Parecer Técnico FEAM/URA ASF - CAT nº. 56/2025

Parecer Técnico de Licença Ambiental Simplificada (LAS) nº						
Processo de Licenciamento Nº: 42166/2025	SITUAÇÃO: Sugestão pelo indeferimento					
EMPREENDEDOR: Planear Mineração e Participações Ltda	CNPJ: 28.515.067/0001-88					
EMPREENDIMENTO: Planear Mineração e Participações Ltda	CNPJ: 28.515.067/0001-88					
MUNICÍPIO: Santo Antônio do Monte - MG	ZONA: Rural					
CRITÉRIO LOCACIONAL INCIDENTE:						
<ul style="list-style-type: none"> • Não há incidência de critério locacional. 						
CÓDIGO:	ATIVIDADE OBJETO DO LICENCIAMENTO (DN COPAM 217/17):	CLASSE	CRITÉRIO LOCACIONAL			
A-05-04-6	Pilha de rejeito/estéril de rochas ornamentais e de revestimento, pegmatitos, gemas e minerais não metálicos	2	0			
A-02-06-2	Lavra a céu aberto - Rochas ornamentais e de revestimento	2				
CONSULTORIA/RESPONSÁVEL TÉCNICO:	REGISTRO:					
Thaysse Cristina Salomé – Bióloga	Registro CRBio: 070199/04-D					
AUTORIA DO PARECER	MATRÍCULA	ASSINATURA

Parecer Técnico de Licença Ambiental Simplificada (RAS) nº 37/2024

Figura 01. Localização do empreendimento Planear Mineração e Participações Ltda., representado pelo polígono em destaque (cor amarela), conforme delimitação cadastrada no Sistema de Licenciamento Ambiental (SLA). Fonte: Autos do PA nº 42166/2025.

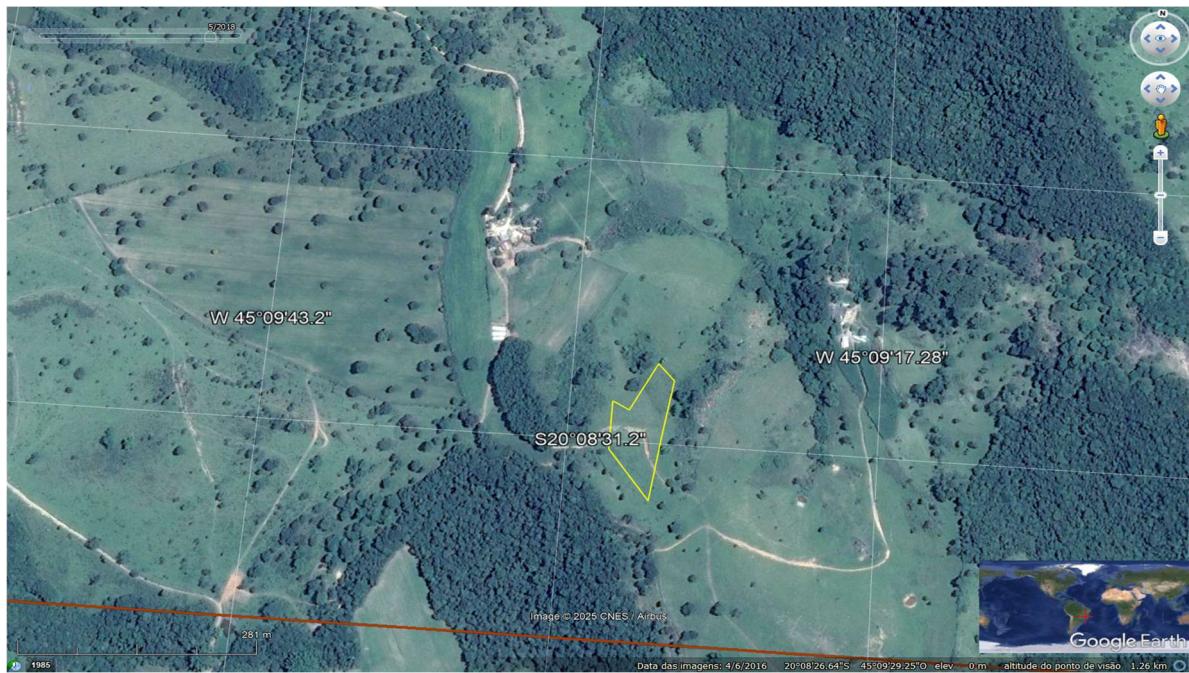
A empresa Planear Mineração e Participações Ltda., inscrita no CNPJ nº 28.515.067/0001-88, pretende desenvolver atividades de lavra a céu aberto de rochas ornamentais, incluindo a implantação de pilhas de estéril, na zona rural do município de Santo Antônio do Monte/MG. A área de interesse localiza-se nas coordenadas geográficas aproximadas 20° 8'30.91"S (latitude) e 45° 9'27.18"O (longitude), conforme figura apresentada nos estudos ambientais.
